RADDOPPIO ORTE-FALCONARA
TRATTA PM228-ALBACINA

ID 10303 RELAZIONE DI OTTEMPERANZA ALLE CONDIZIONI
AMBIENTALI n. 12 e 14 RIPORTATE NEL DECRETO VIA n. 156 del 5
maggio 2023 - ULTERIORI CHIARIMENTI

RISCONTRO ALLA NOTA DELLA REGIONE MARCHE PROT. 31096547 DEL
17/10/2023

Di seguito una sezione tipologica:

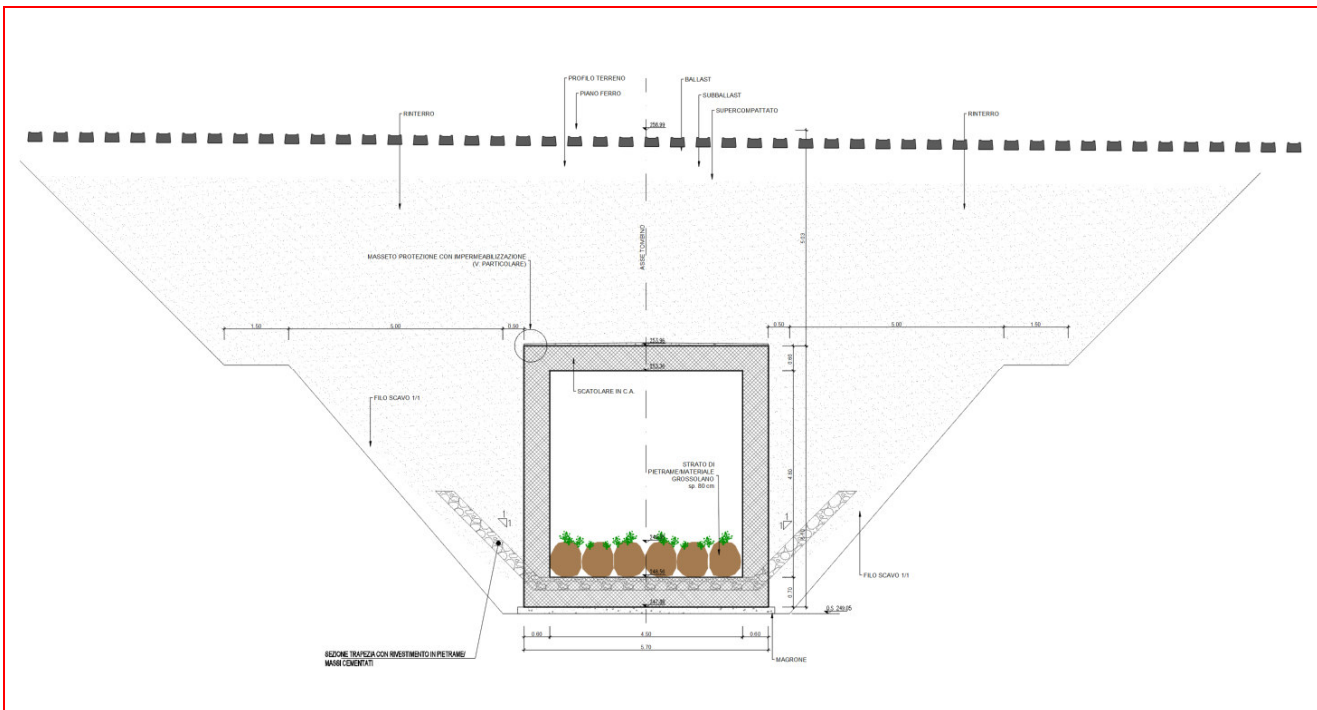
2. Le opere di trasparenza idraulica (tombini scatoari) devono possedere caratteristiche che le rendono idonee a favorire l'attraversamento dell'infrastruttura lineare da parte della piccola e media fauna terrestre.
3. Le opere di risagomatura dell'alveo, cementificazione del fondo e eliminazione dell'habitat ripario in corrispondenza dell'attraversamento del corso d'acqua, previste con la sistemazione idraulica IN04 non sono compatibili con la conservazione dell'ecosistema lotico. Le opere devono essere pertanto eliminate e l'attraversamento dovrà prevedere una soluzione a ponte.
4. È anche da eliminare l'inalveazione del tratto di attraversamento del corso d'acqua prevista con la sistemazione IN03.

Ad ogni modo, nella successiva fase progettuale, si valuterà la possibilità di ridurre/modificare, ove possibile, l'artificializzazione della sezione idraulica di progetto e, al fine di conservare l'ecosistema lotico, il fondo del tombino IN04 sarà rivestito di uno strato di pietrame / materiale grossolano dello spessore di 80cm; l'altezza dello scatolare sarà maggiorata in modo da garantire il corretto raccordo tra la quota del fondo a monte ed a valle del tombino di attraversamento.

Fig. 2 - Eliminazione tratto NV04C

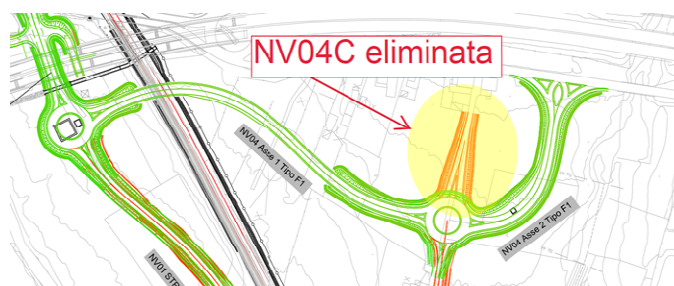
Il Proponente dovrà, altresì, eliminare la viabilità NV04C.

- il ramo NV04C è stato eliminato:

Fig. 4 - Stralcio planimetrico ottimizzazione NV07, in verde.

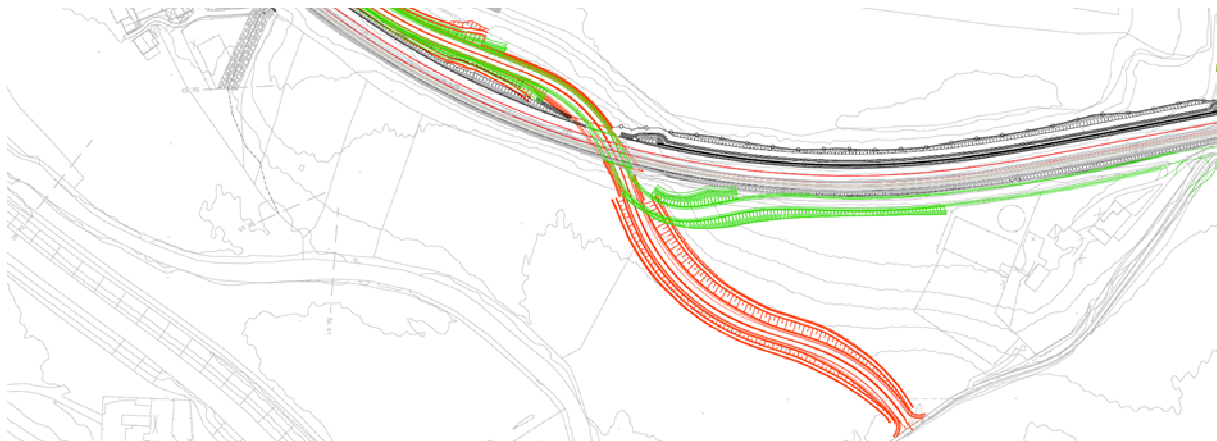
Al fine di eliminare gli impatti ambientali associati alla nuova viabilità, il Proponente dovrà verificare la realizzazione di tratti stradali per contenere ulteriormente gli impatti dovuti al consumo di suolo nell'area di nuova progettazione. Dovrà quindi essere condotta una ulteriore analisi, in cui siano studiate opportune e ragionevoli alternative (sia a livello di tracciato che di standard di sezione tipo) che tengano conto delle caratteristiche del territorio in esame e della domanda di trasporto. Per ognuna delle alternative si chiede, quindi, di:

- la conversione di categoria in “strada bianca” ha reso possibile l’ottimizzazione del tracciato planimetrico del tratto di NV07, a sud della linea ferroviaria:
